## AMPLIACIÓN DE INFORMACIÓN N°1

ESTUDIO DE IMPACTO AMBIENTAL CATEGORÍA II

RANCHO K  
PROMOTOR: RANCHO K, S.A.

ELABORADO POR: GRUPO MORPHO, S.A.

Figura N°4 La línea de puntos marca la zona de protección y los colores indican zona de construcción o zona de no intervención

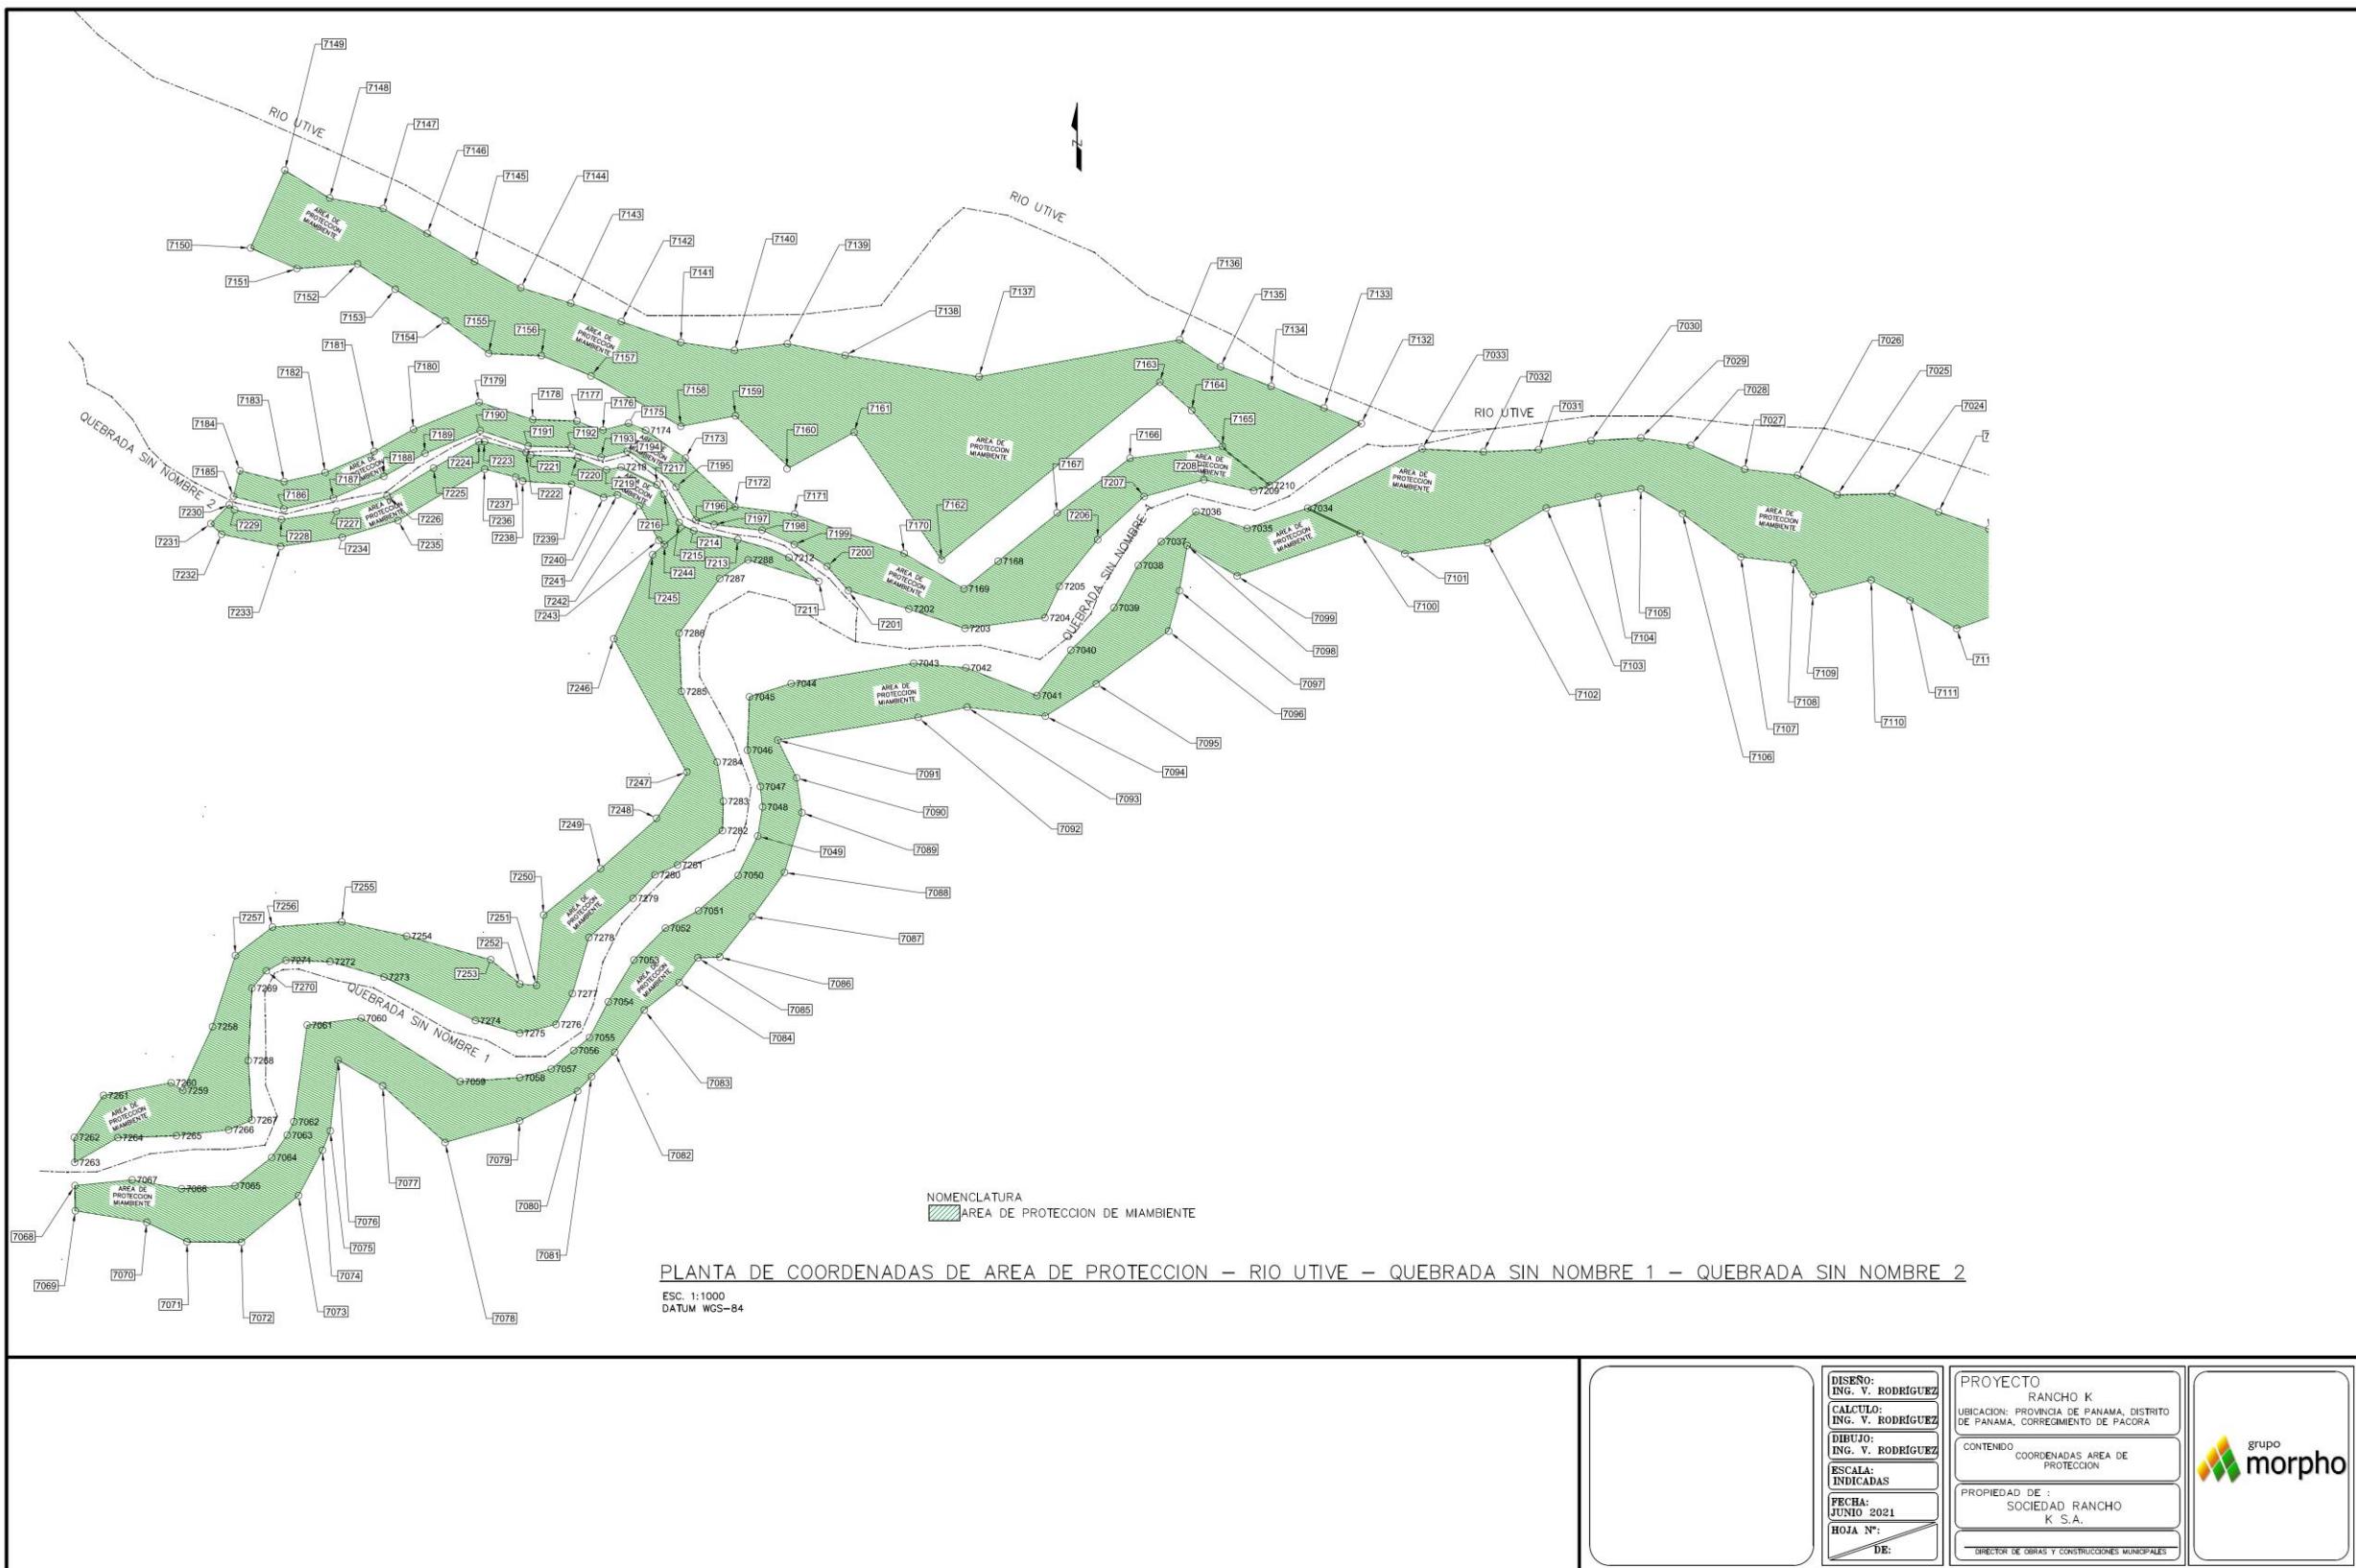
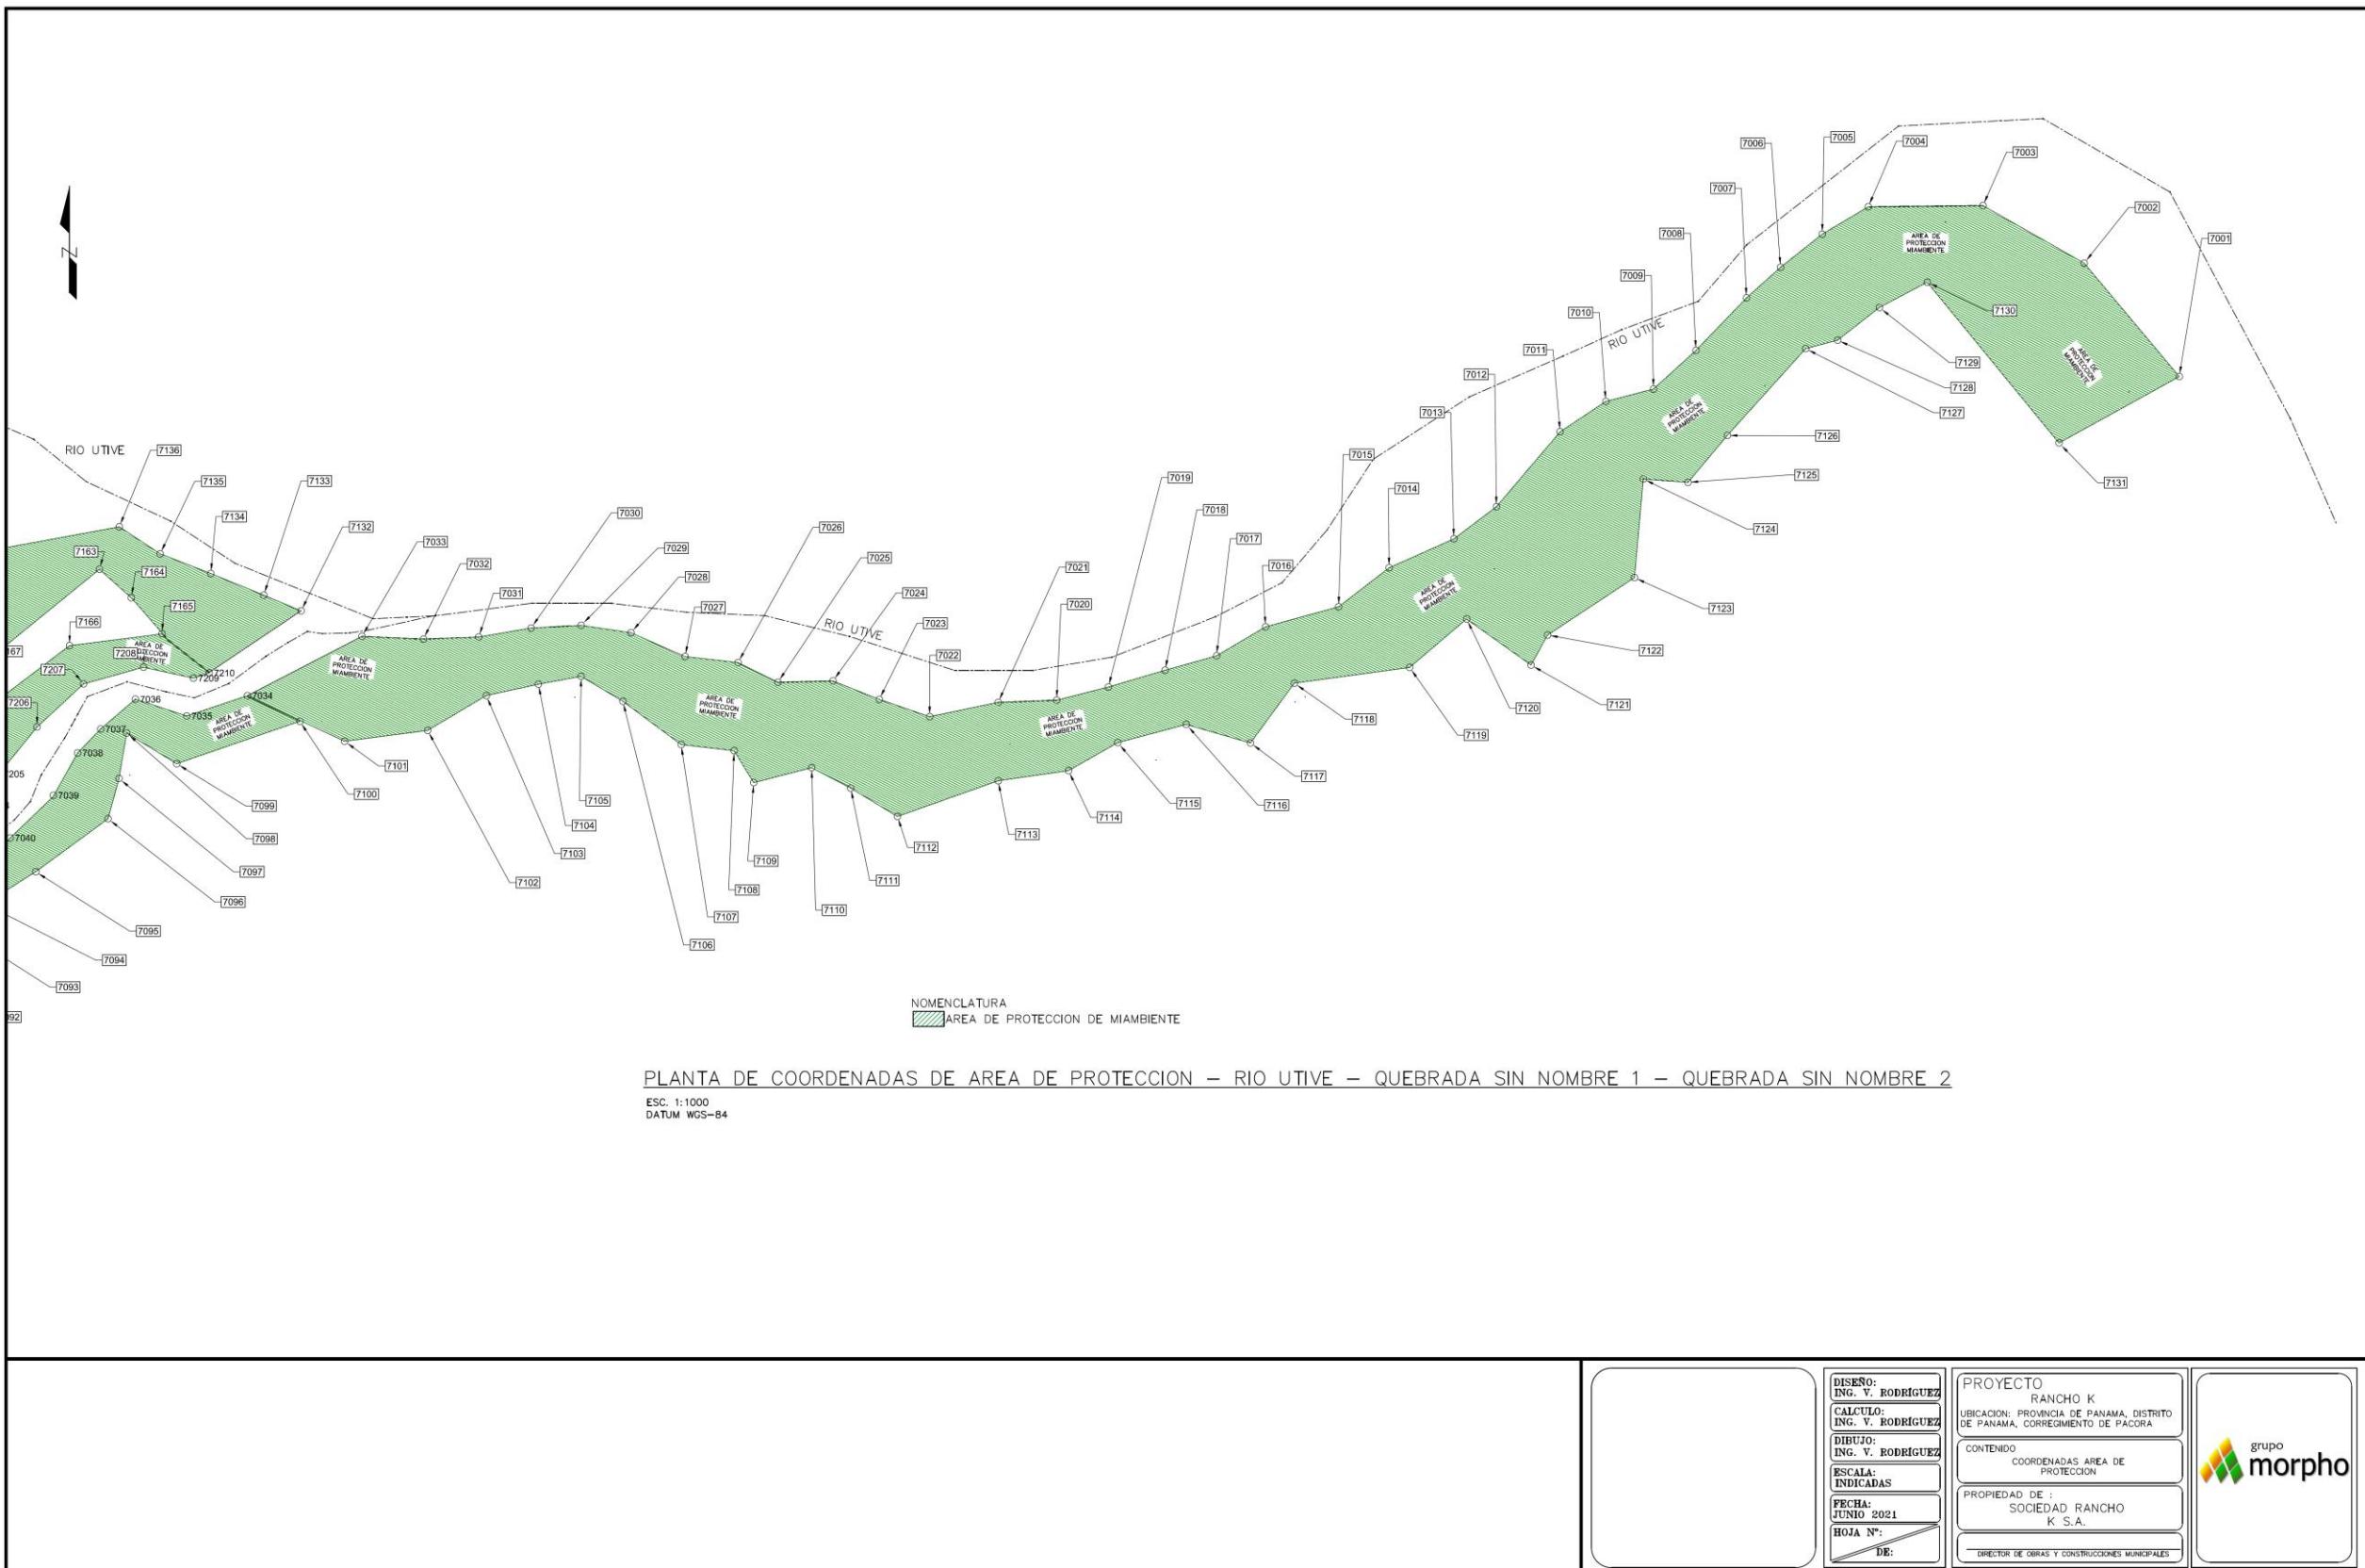
pertinentes”. Sin embargo, en la página 222 del EsIA (anexos A), se aporta plano arquitectónico del proyecto, en el cual se observa que los estacionamientos vehiculares y otras infraestructuras del proyecto, se ubican dentro de la servidumbre hídrica. Por lo que se solicita:

- a. Aclarar si el proyecto a desarrollar contempla la construcción de alguna obra sobre el cauce de las fuentes hídricas señaladas, río Utivé, río Cabobre, quebrada sin nombre 1 y 2.**
- b. Presentar coordenadas UTM con DATUM de la superficie de protección del Río Utivé, río Cabobré y quebrada sin nombre 1 y 2, según lo establecido en la Ley 1 de 3 de febrero de 1994 (Ley Forestal) e indicar sus superficies.**
- c. Aportar plano arquitectónico del proyecto donde se indique el ancho y longitud del cauce del Río Utivé, río Cabobré y quebrada sin nombre 1 y 2, con relación al polígono del proyecto, donde se muestre el área de protección de acuerdo a lo establecido en la Ley 1 de 3 de febrero de 1994 (Ley Forestal).**

En la sección donde se desea construir los estacionamientos, hay una parte que se marca como área de protección porque el río hace un pequeño islote. Esas zonas, que fueron evaluadas en el inventario forestal pie a pie y la descripción de vegetación, no contienen árboles actualmente. Solo la zona llegando al puente, mantiene aún 7 árboles. Sin embargo, más de lo que se considera zonas de protección de los ríos se encuentran protegidas en la zona declarada de no intervención por el proyecto. Por lo que se solicita intercambiar una zona por la otra.

La superficie total de la Zona de Protección de los cuerpos de agua dentro del polígono total del proyecto es de 65,683.562m<sup>2</sup> y el polígono de no intervención es de 90,662.68 metros cuadrados, u 9.0 Ha.
